デジタルパネルメータ

形K3TX-AA21A

1999年3月生産終了商品

生産終了商品と推奨代替商品

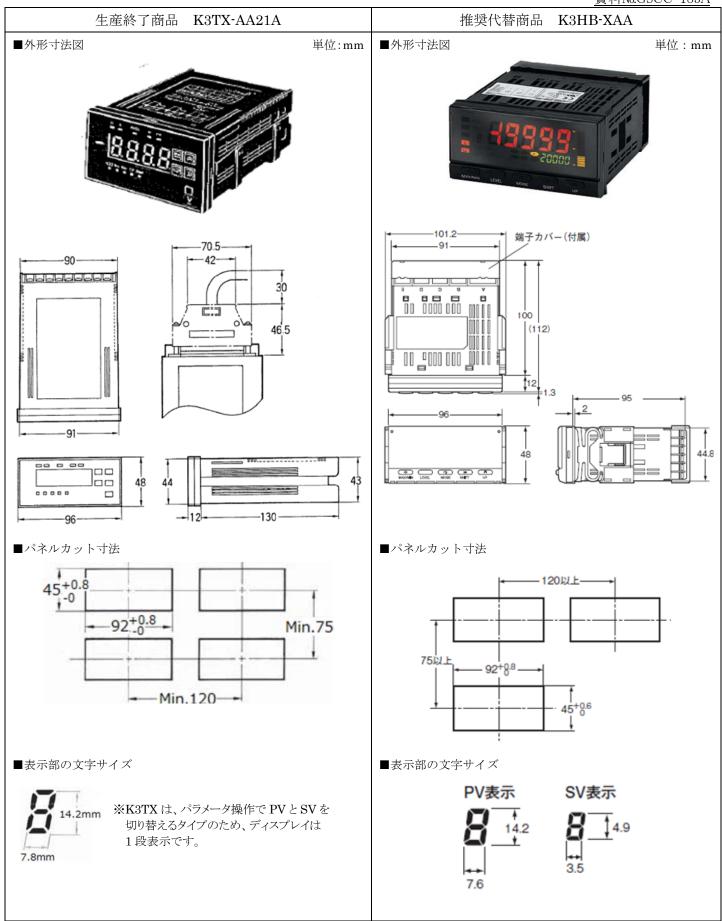
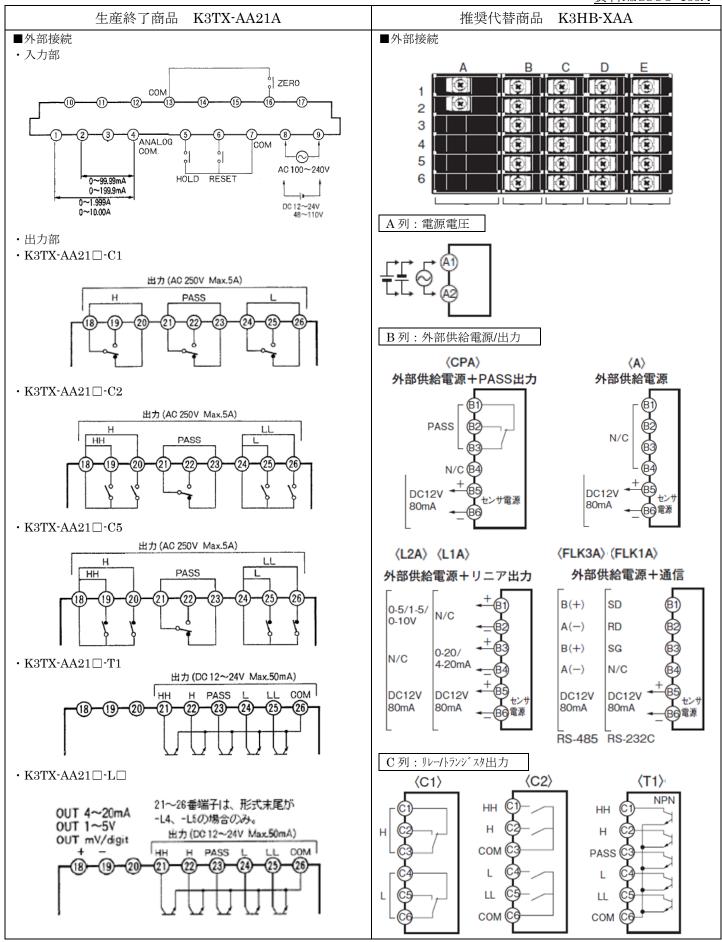
代替時の注意点

- ・接続端子台の配列が縦になり、端子ネジの大きさが M3.5 から、M3 になりますので配線にはご注意ください。
- ・表示が4桁 ±9999から、5桁 -19999~+99999になります。
- ・BCD 出力をご使用の場合、D サブコネクタの 37 ピンから、50 ピンのコネクタに変わります。 変換ケーブルとして BCD 出力専用ケーブル 形 K32-BCD(別売)をお使いください。 詳細は4ページ目の補足資料をご確認ください。
- ・代替品には、0~99.99mA レンジがありません。0~199.99mA、0~19.999mA レンジで代用してください。
- ・K3TX-AA2□-C5 から K3HB-XAA-CPAC21 へ代替する場合、出力の接点構成が b 接点から a 接点に変わります。(**※注**) 高機能設定レベルの「出力非励磁」の設定で出力を反転させることが可能です。
- ・K3TX-AA21A-L3 は、リニア DC mV/ディジット出力でした。現行商品では代替できるものがございません。
- ・K3TX-AA21A-S3 は、RS-422 による通信タイプでした。代替品は RS-485、もしくは RS-232C タイプでご検討ください。 RS-485 通信タイプの場合は終端抵抗(ターミネータ)が必要になります。

RS-232C などのシリアル通信タイプは通信プロトコルが異なります。(専用通信方式: CompoWay/F)
